## UNIVERSIDAD DISTRITAL FRANCISCO JOSE DE CALDAS

**CONSOLIDADO DE OBSERVACIONES A LA EVALUACION INICIAL DE LA CONVOCATORIA No 009 DE 2025** CONTRATAR LA ADQUISICIÓN, INSTALACIÓN Y PUESTA EN CORRECTO FUNCIONAMIENTO DE UNA SOLUCIÓN DE SEGURIDAD PERIMETRAL EN ALTA DISPONIBILIDAD (HA) PARA LA UNIVERSIDAD DISTRITAL FRANCISCO JOSÉ DE CALDAS INCLUYENDO SOPORTE Y ACTUALIZACIONES (UPDATE Y UPGRADE).

### OBSERVACIONES PRESENTADAS POR LA EMPRESA UNIÓN TEMPORAL GESTIÓN INTEGRAL UD SEGURIDAD 2025 JUAN CARLOS RIOS NEIRA C.C. 79.569.840 DE BOGOTÁ D.C REPRESENTANTE LEGAL

*ITEM 23. (Capacidades y Cantidades) Cada equipo debe contar con dos fuentes en el rango de 110V-220V ac hot-swappable ofreciendo redundancia en el suministro eléctrico*

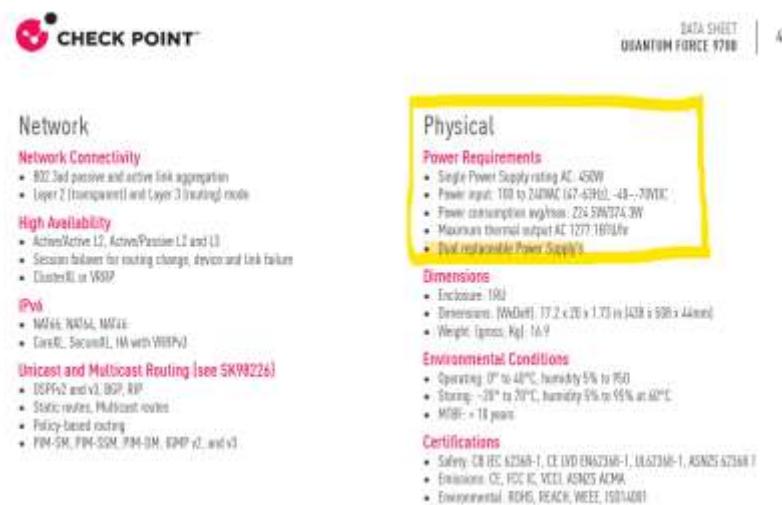
Con el numero de pedido  
se provee de la  
propiedad de la  
compra en la fecha  
de la instalación.

**Respuesta:** De manera cordial informamos a la entidad el cumplimiento de este ítem ya que el equipo propuesto cumple con el requisito, el cumplimiento de esta característica se encuentra documentada en el datasheet oficial del modelo del equipo ofertado, disponible en el enlace consignado en la matriz de evaluación técnica presentada con nuestra oferta y el cual recordamos en este documento: <https://www.checkpoint.com/downloads/products/quantum-force-9700-datasheet.pdf>

**RESPUESTA DE LA UNIVERSIDAD:** No se acepta la observación, teniendo en cuenta que, con las respuestas a las observaciones del proceso, no es claro si se está ofertando el modelo Base, Plus o Max.

Teniendo en cuenta que se subraya en el apartado Physical -> Power Requirements el "Dual replaceable Power Supply's", se puede validar que el equipo es compatible con fuentes redundantes, sin embargo, no es claro que modelo se ofertará y por tal razón no es posible validar el cumplimiento del ítem, ya que, en la página número 3, en el apartado Additional -> Features Highlights dice "Power: BASE x 1 External AC PSU, PLUS x 2 External AC PSUs" se menciona que dependiendo el modelo se puede identificar si el equipo incluye una o dos fuentes.

*ITEM 25. (Capacidades y Cantidadas) Puertos de cobre: Mínimo 8 Interfaces (1G/10G) RJ45 o (1G/10G) SFP+ de tráfico de red para cada equipo. (No debe incluir interfaces para alta disponibilidad, ni administración).*

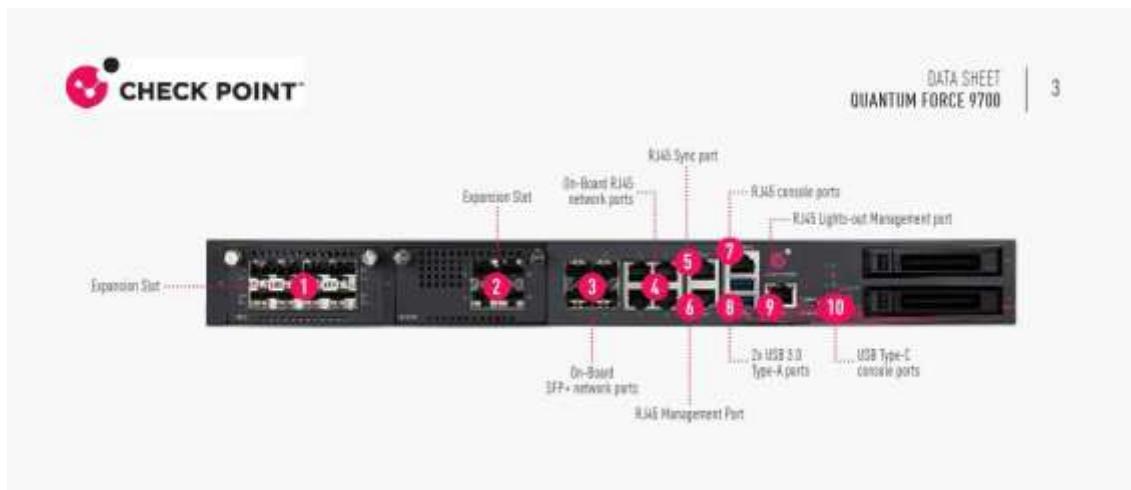
Con el numero de parte o equipo ofertado no es posible validar el cumplimiento de la caracteristica tecnica.

*Respuesta: De manera cordial aclaramos a la entidad que conforme al documento de datasheet oficial del equipo ofertado disponible en el enlace consignado en nuestra propuesta y reiterado en este documento se cumple con los puertos solicitados. En particular, como se muestra en la imagen de la página 3, slot marcado con el número 1 corresponden a interfaces SFP+, lo cual da cumplimiento al requerimiento técnico especificado de mínimo 8 interfaces. <https://www.checkpoint.com/downloads/products/quantum-force-9700-datasheet.pdf>*

*Adicionalmente, como se indicó previamente, y se incluyó en el documento adjunto a la propuesta, se incluyen cuatro transceivers de 10Gb RJ45 solicitados, asegurando la compatibilidad y funcionalidad exigida por la entidad.*

**RESPUESTA DE LA UNIVERSIDAD:** No se acepta la observación, teniendo en cuenta que, con las respuestas a las observaciones del proceso, no es claro si se está ofertando el modelo Base, Plus o Max.

Teniendo en cuenta que en la página 4-5, en el apartado "Ordering Quantum Force 9700 Security Gateway", se ofrecen diferentes configuraciones de hardware asociadas a las interfaces SFP "1/10 GbE Fiber", como lo es modelo Base con 4 interfaces, modelo Plus con 12 interfaces y el modelo Max con 20 interfaces, no es claro que modelo se ofertará a pesar de que indiquen que incluyen un módulo de expansión y por tal razón no es posible validar el cumplimiento del ítem. Adicionalmente no es claro si el módulo de expansión que incluyen en el ítem 25 será el mismo o uno adicional que el incluido en el ítem 26.

*ITEM 26. (Capacidades y Cantidad) Puertos de fibra: Mínimo 8 Interfaces 10Gbps SFP/SFP+ de tráfico de red para cada equipo (No debe incluir interfaces para alta disponibilidad, ni administración) incluyendo Mínimo 4 optical transceiver SFP+ 10-Gigabit multi-mode.*

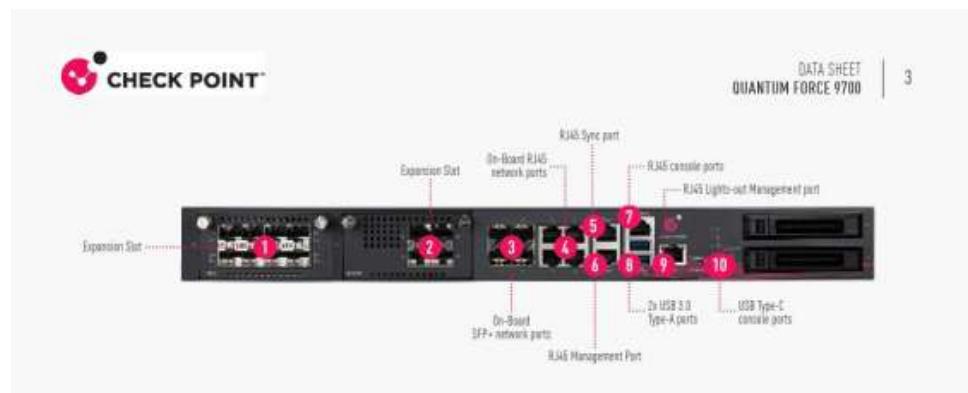
Con el número de parte o equipo ofertado no es posible validar el cumplimiento de la característica técnica.

*Respuesta: De manera cordial aclaramos a la entidad que conforme al documento de datasheet oficial del equipo ofertado disponible en el enlace consignado en nuestra propuesta y reiterado en este documento se cumple con los puertos solicitados. En particular, como se muestra en la imagen de la página 3, slots marcados con los números 2 y 3 corresponden a interfaces SFP+, lo cual da cumplimiento al requerimiento técnico especificado de mínimo 8 interfaces diferentes a las del punto 25.*

**RESPUESTA DE LA UNIVERSIDAD:** No se acepta la observación, teniendo en cuenta que, con las respuestas a las observaciones del proceso, no es claro si se está ofertando el modelo Base, Plus o Max.

Teniendo en cuenta que en la página 4-5, en el apartado "Ordering Quantum Force 9700 Security Gateway", se ofrecen diferentes configuraciones de hardware asociadas a las interfaces SFP "1/10 GbE Fiber", como lo es modelo Base con 4 interfaces, modelo Plus con 12 interfaces y el modelo Max con 20 interfaces, no es claro que modelo se ofertará a pesar de que indiquen que incluyen un módulo de expansión y por tal razón no es posible validar el cumplimiento del ítem. Adicionalmente no es claro si el módulo de expansión que incluyen en el ítem 26 será el mismo o uno adicional que el incluido en el ítem 25.
